# 泊発電所3号炉 防潮堤の設計方針について

令和4年3月3日  
北海道電力株式会社

# 審査会合における指摘事項に対する回答一覧(未回答分)(1/4)

## 審査会合における指摘事項に対する回答（指摘事項No. 2, 3, 6）

## 審査会合における指摘事項に対する回答 (指摘事項No. 1, 5) (12/13)

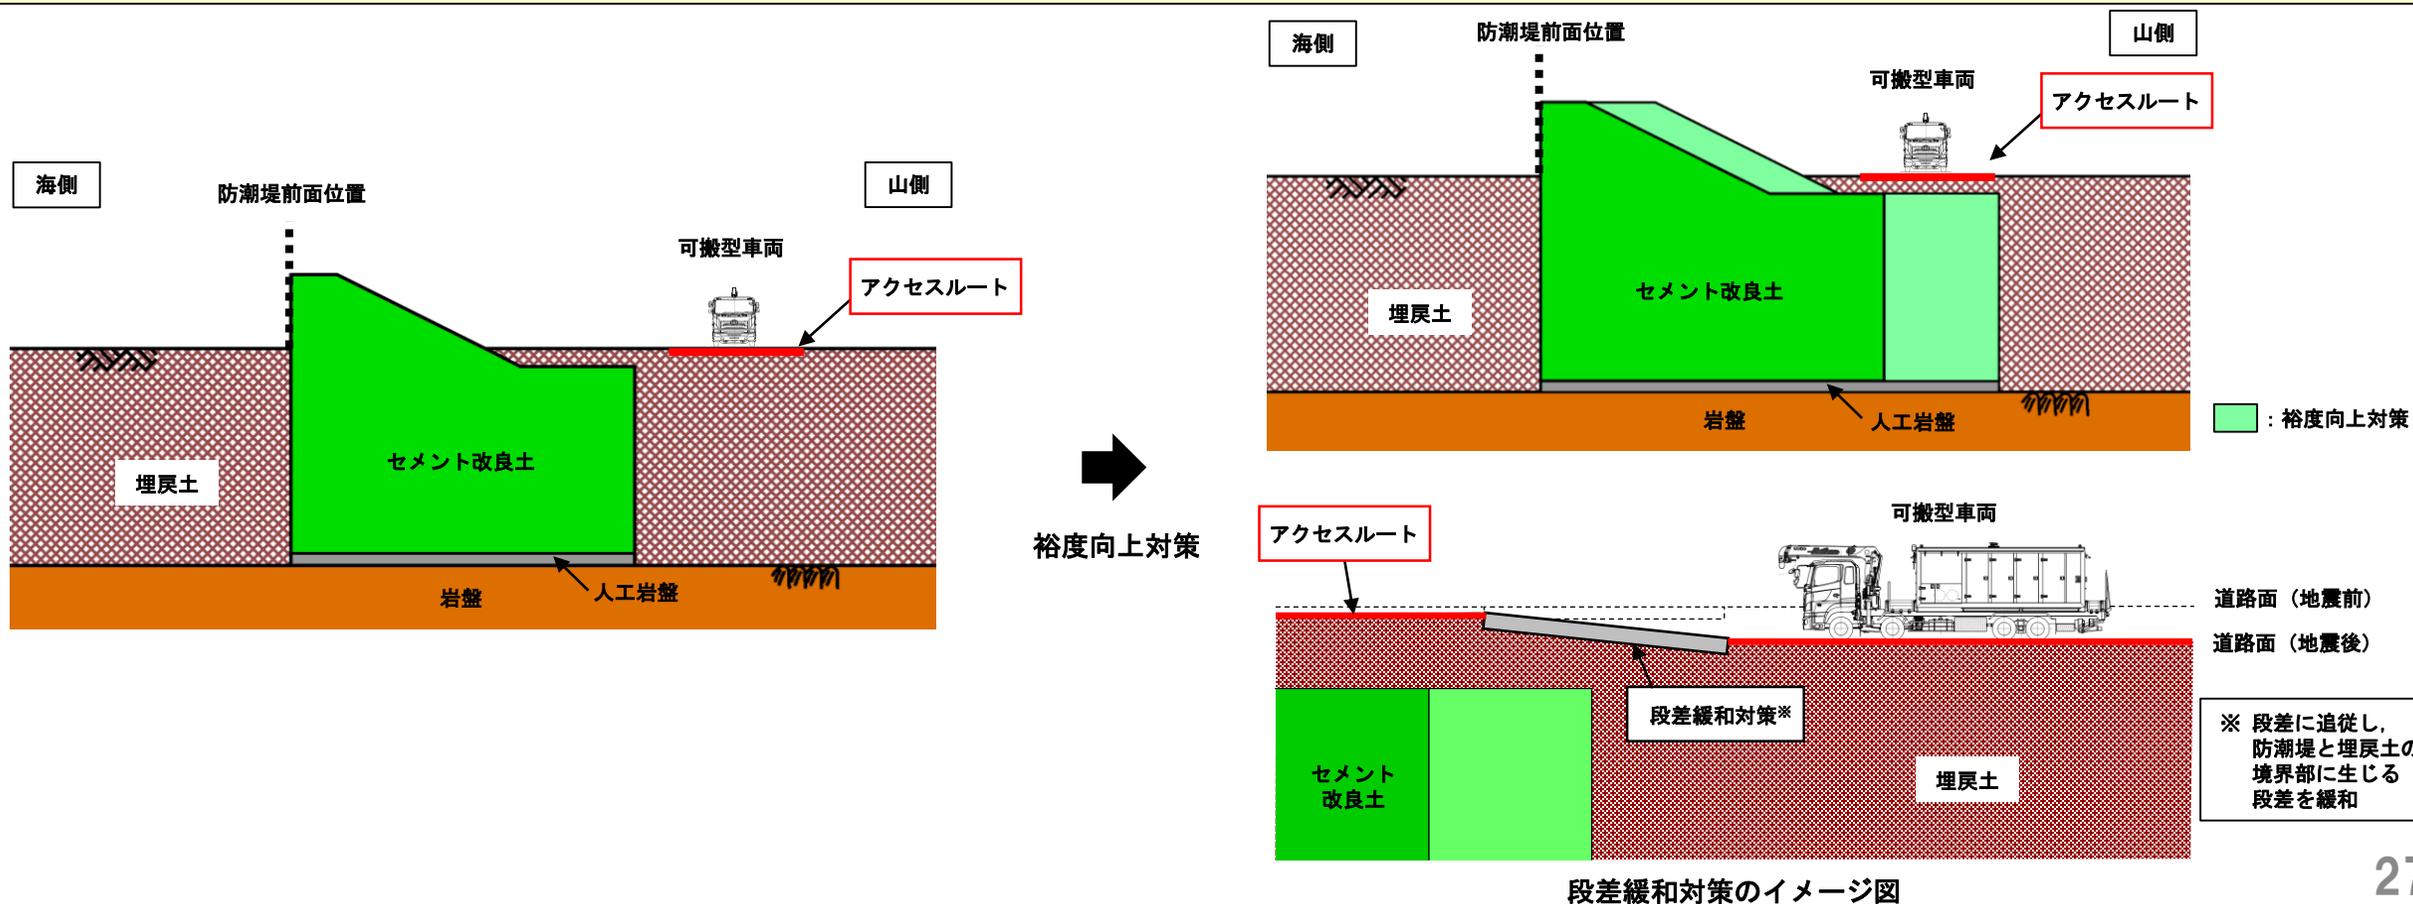
防潮堤の位置、構造を変更することにより屋外アクセスルートや屋外溢水影響評価に変更が生じているが、防潮堤の構造・仕様及び設計方針を検討するにあたって、屋外アクセスルートや屋外の溢水影響評価の変更も含め、基準への適合方針に影響を与えるものを設置許可基準規則の条文及び重大事故等防止技術的能力基準の項目ごとに網羅的に整理して説明すること。

- これまで防潮堤上をアクセスルートとして活用していたが、防潮堤の再構築に伴い、新設する防潮堤の内側又は基準津波の影響を受けない敷地高さ以上にアクセスルート (地震及び津波を考慮しても使用可能なルート) を設定する。
- 敷地T.P.+31mからT.P.+10mへのアクセスルートについては、西側ルートは岩盤内にトンネルを設置し、東側ルートは形状を変更した道路を設置する。
- 既存防潮堤を道路として残置する範囲は、サブルート (地震及び津波以外の事象発生時に活用するルート) に設定する。
- 既存防潮堤が地震や津波により損傷しても、新設する防潮堤の内側又は基準津波の影響を受けない敷地高さ以上に設定したアクセスルートに影響はない。

- 防潮堤の再構築に伴いT.P.+10mの敷地形状が変更となることから、最新の敷地形状を反映した屋外溢水影響評価を実施する。

残置する既存防潮堤が損傷した場合に耐津波設計に及ぼす影響

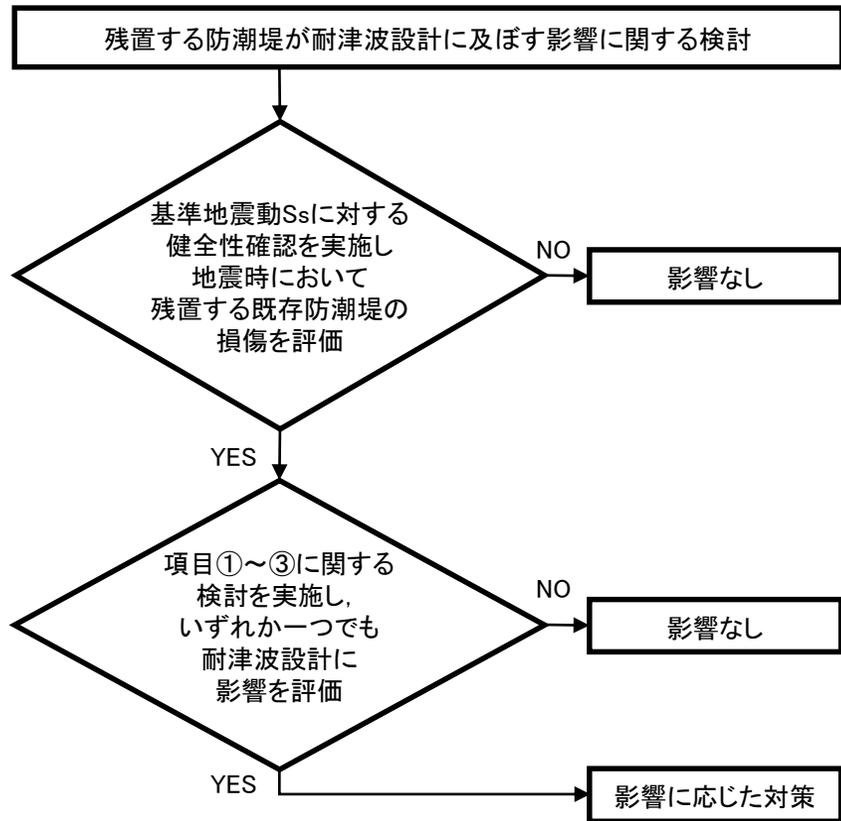
地震時の液状化による変状等の被害状況を想定した上で、既存のセメント改良土部の瓦礫等が耐津波設計に与える影響をもれなく検討し説明すること。例えば、泥水が海水ポンプの取水性及び防潮堤の津波荷重 (波圧荷重及び漂流物衝突荷重) に与える影響、瓦礫の滑動による防潮堤への二次的影響等を含め検討すること。

- 残置する既存防潮堤は、防潮堤の工事期間中及び工事完了後における発電所の運用上、構内道路として確保する。
- 残置する既存防潮堤が地震時の液状化による周辺地盤の変状等によって損傷するかを評価し、損傷する評価となる場合は耐津波設計に及ぼす影響を評価したうえで、影響に応じた対策を実施する。
- 残置する既存防潮堤が損傷した場合に耐津波設計に及ぼす影響を以下に整理した。

既設護岸による地震時の波及的影響評価に用いる解析モデルイメージ

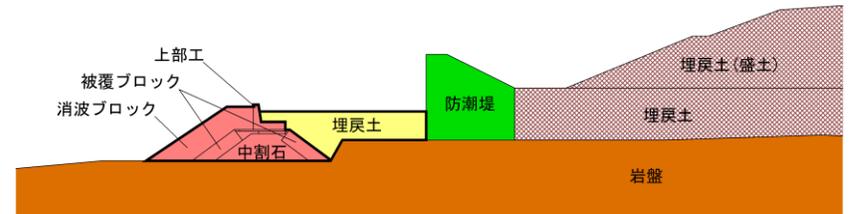
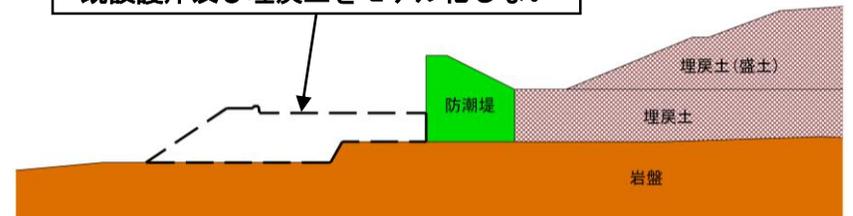
防潮堤の前面にある護岸等の構築物について、防潮堤に近接している場合には、地盤の液状化による変状を考慮して波及的影響を検討し説明すること。また、地盤の液状化による変状が防潮堤に及ぼす影響について、護岸が緩和している場合は、防潮堤の耐震評価上の護岸の位置づけを検討し説明すること。

- 防潮堤の構造成立性 (すべり安定性) は、防潮堤に作用する慣性力に対して必要な防潮堤幅を確保することで、成立させる方針である。
- 防潮堤前面の既設護岸及び埋戻土は、役割を期待していないため、設置変更許可段階における防潮堤の構造成立性評価においてモデル化しない。
- 既設護岸による防潮堤への地震時の波及的影響は、既設護岸の形状を適切にモデル化し、有効応力解析により耐震性を評価することで考慮する。
- 防潮堤に近接する構築物のうち既設護岸以外の構築物は、『第4条\_耐震設計方針』において網羅的に抽出し、抽出された構築物による防潮堤への波及的影響評価結果については、設計及び工事計画認可段階でご説明する。
- 既設護岸が地震により損傷した場合に、漂流物となる可能性については、『第5条\_耐津波設計方針』においてご説明する。

○ 1,2号放水路横断範囲の防潮堤について、設計変更前後の構造概要図を以下に示す。

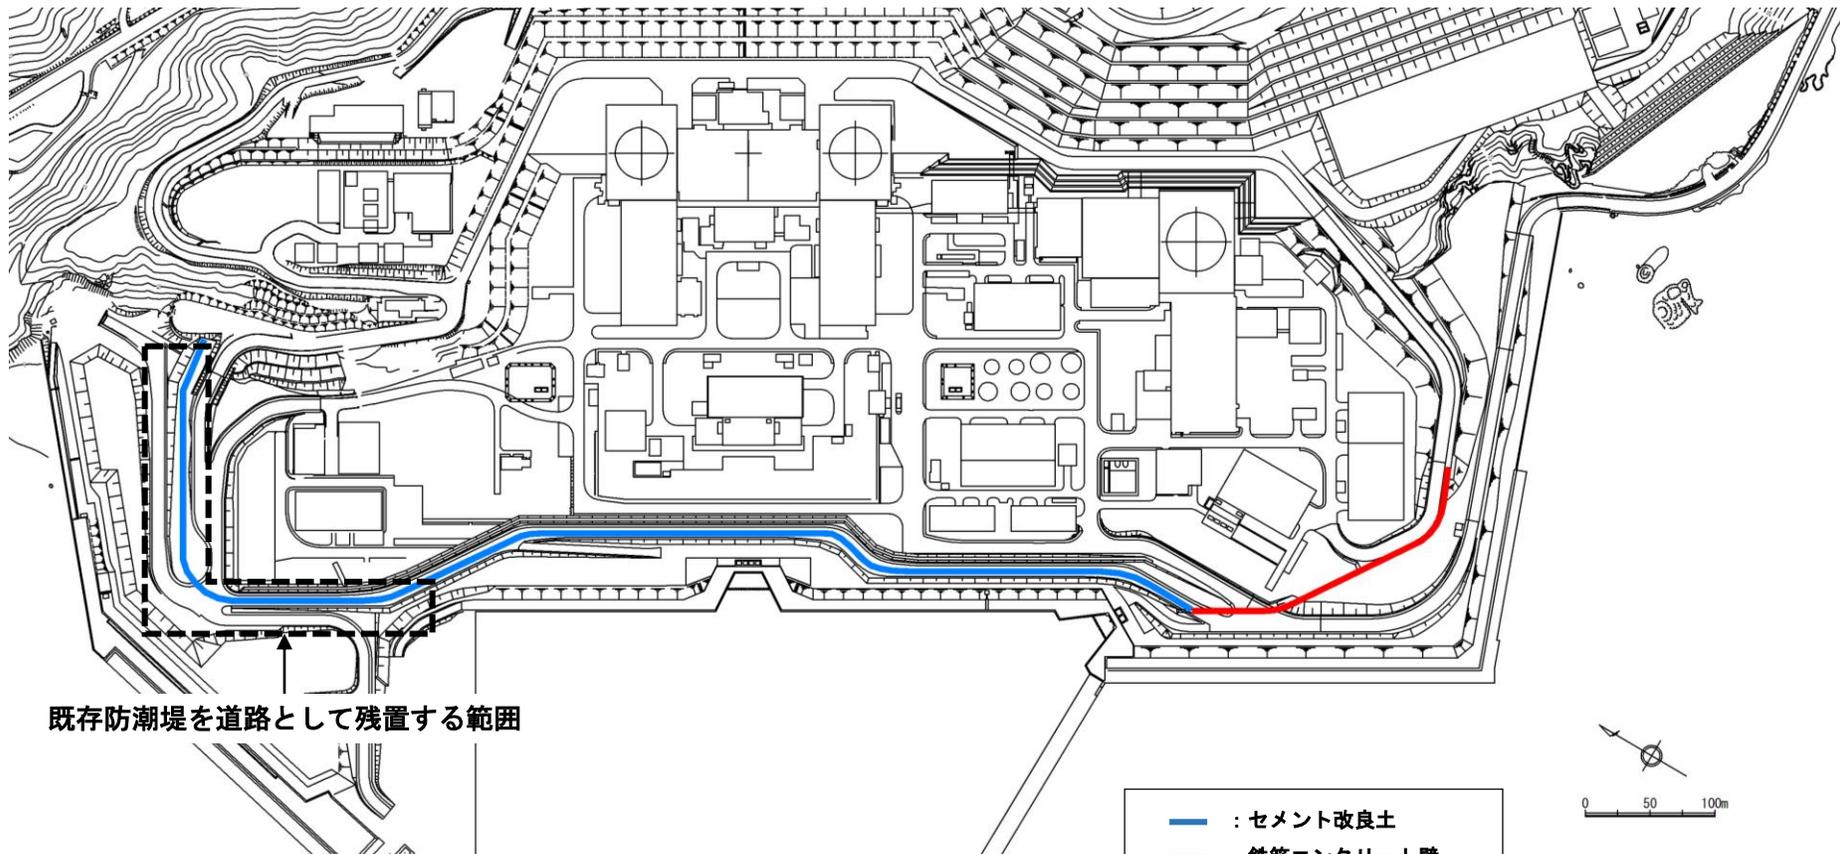
1,2号炉取水路及び放水路直上の埋戻土について、地震時の液状化による変状（不等沈下、側方変位）のみならず、津波時の繰り返しの洗掘による変状、津波水圧によるボイリング等が否定できないため、確実な止水性を確保するための対策（地盤改良等）の必要性を検討し説明すること。

セメント改良土部と鋼製壁部（取合部）の接続方法について、埋込式にするのか、それとも分離式とするのか、整理して説明すること。また、分離式にする場合には、止水性を確保するための構造について検討し説明すること。

- 1,2号取水路及び1,2号放水路を横断する範囲で、設計変更後の防潮堤の基本方針は、以下のとおりである。
  - 1,2号取水路及び1,2号放水路直上の埋戻土については、地震時の変状及び津波時の洗掘に対して確実な止水性（難透水性）を確保する観点から、セメント改良土に変更する。
  - セメント改良土は、1,2号取水路及び1,2号放水路を介して岩盤に支持させる。
  - 設計上配慮すべき主な事象として、地震時の防潮堤に対する1,2号取水路及び1,2号放水路の波及的影響を評価する。
